COMMISSION ROYALE DES MONUMENTS ET DES SITES
KONINKLIJKE COMMISSIE VOOR MONUMENTEN EN LANDSCHAPPEN

Objet : BRUXELLES / BRUSSEL. Périmètre délimité par les avenue des Arts, rue Joseph II, chaussée d'Etterbeek, rue Jacques de Lalaing, square Frère Orban et rue Guimard - Examen du projet de Plan d'aménagement directeur (PAD) et du rapport d'incidences environnementales ▪ Avis de la CRMS

Figure 70 : Vue 3D de l'alternative préférentielle (BUUR, 2018)

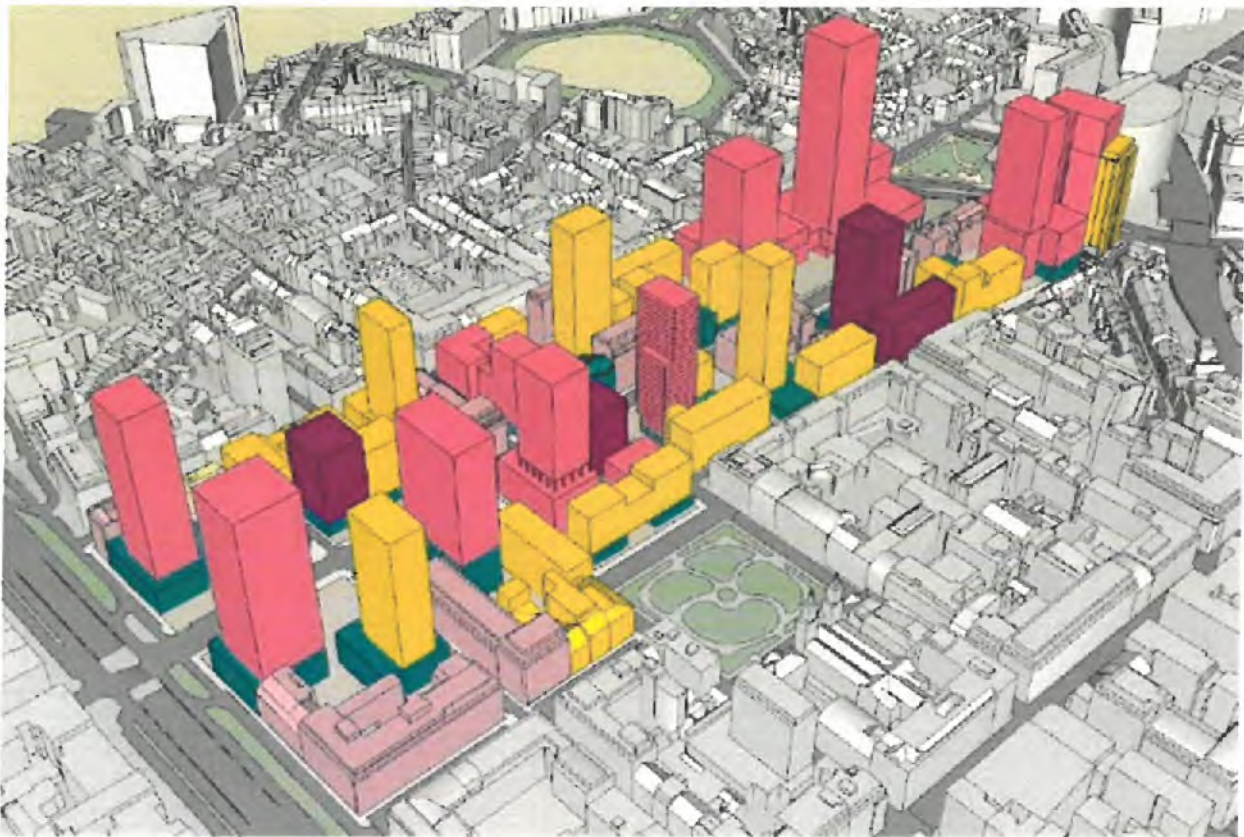
Autant d'objectifs théoriques louables si leur traduction ne passait pas par une démesure en termes de densification et de gabarits des immeubles et tours projetées, impactant l'ensemble du paysage urbain de la Région de Bruxelles et particulièrement plusieurs de ses quartiers patrimoniaux remarquables qui forment l'identité de la région et participent - eux aussi - à son attractivité : la perspective monumentale des Arcades du Cinquantaire, le Quartier des Squares, le Parc Royal, la Place Royale, la Place des Palais, le Square Frère-Orban, ...
